Nr sprawy: RZP.271.27.2021.ZP2

Dotyczy postępowania pn.:

Rozbudowa placów zabaw i małej architektury na terenie gminy Białe Błota w poszczególnych sołectwach: Łochowice, Łochowo, Lisi Ogon, Kruszyn Krajeński, Białe Błota, Prądkie i Przyłęki**WYJAŚNIENIE TREŚCI SWZ**

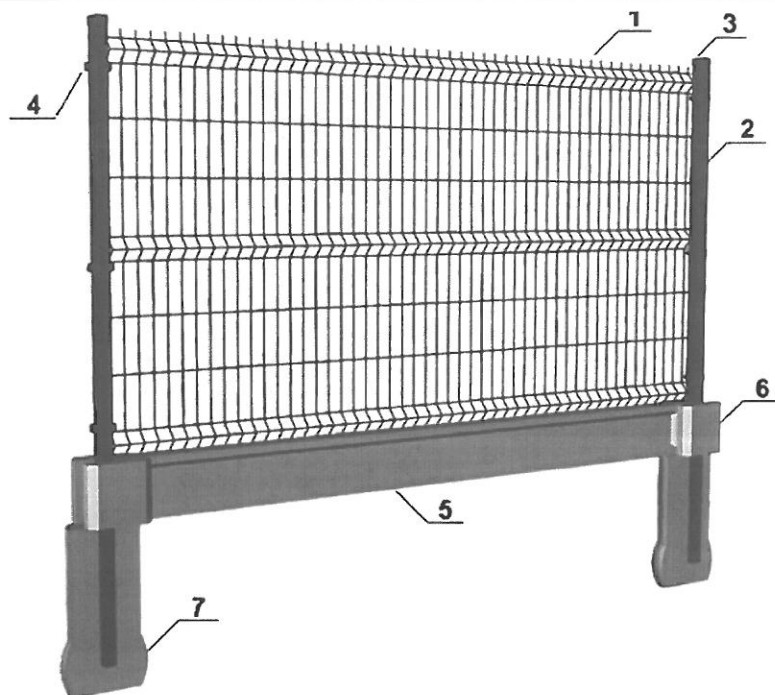
Pytanie 12.

Proszę o doprecyzowanie czy ogrodzenie powinno posiadać również podmurówkę?

Zamawiający informuje, iż ogrodzenie powinno posiadać podmurówkę betonową, zgodnie z poniższym rysunkiem (słupki 60x40mm).

- 1 PANEL OGRODZENIOWY**
- 2 SŁUPEK PANELOWY 60X40**
- 3 KAPTUREK**
- 4 OBEJMA MONTAŻOWA**
- 5 PŁYTA BETONOWA**
- 6 ŁĄCZNIK BETONOWY**
- 7 FUNDAMENT MONOLITYCZNY**

Zabezpieczenie antykorozyjne - ocynk
ogniowy lub ocynk galwaniczny wykonany
zgodnie z normą PN-EN ISO 1461 i
dodatkowe lakierowanie proszkowe.

Pręty panelu zgrzane są według normy PN-
EN 10223-2:2003
